DETERMINAZIONE DEL DIRIGENTE SERVIZIO VIA/VINCA 27 settembre 2024, n. 486

**[ID VIP 10210] - Parco eolico denominato "Ofanto", costituito da 7 aerogeneratori di potenza unitaria di 7 MW, per una potenza complessiva d'impianto pari a 49 MW, da realizzarsi nei Comuni di Cerignola (FG) e Trinitapoli (BT), incluse le relative opere di connessione alla RTN. Istanza per il rilascio del Provvedimento di VIA statale ex art. 23 del D.lgs. n. 152/2006 e ss.mm.ii. Proponente: Fri-El Ofanto S.r.l.**

Relazione tecnica a supporto dell'istruttoria sul progetto  
**ID\_VIP 10210**

Tipologia di progetto: Eolico  
Potenza: 49,00 MW  
Ubicazione: Cerignola (FG)  
Proponente: FRI-EL OFANTO S.r.l.

Fig. 2 - Ubicazione dell'impianto rispetto alle aree non idonee ex RR 24/2010 (gli 11 aerogeneratori sono indicati con una stella rossa)

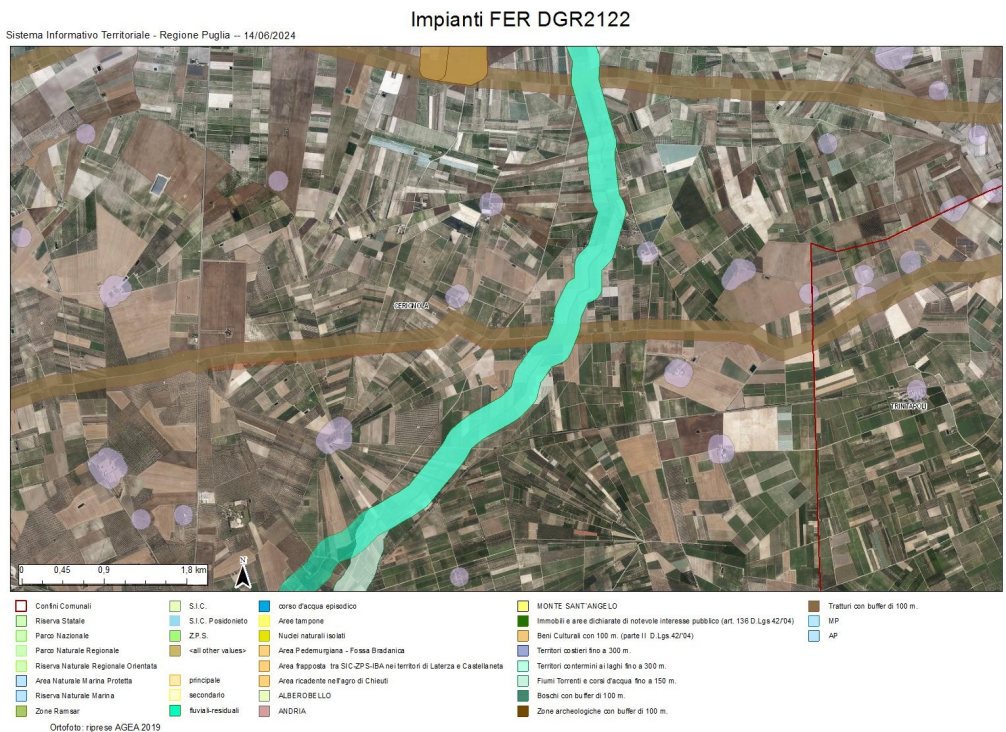
Verificato che nessun aerogeneratore è ubicato in posizione interferente con vincoli di alcun genere, con le aree protette e con quelle dichiarate inidonee all'installazione di impianti eolici da parte delle normative vigenti (in proposito, si vedano le successive da fig. 2 a fig. 8), l'area dell'impianto proposto **NON** ricade tra quelle indicate come *non idonee* ai sensi del regolamento regionale n. 24 del 2010.
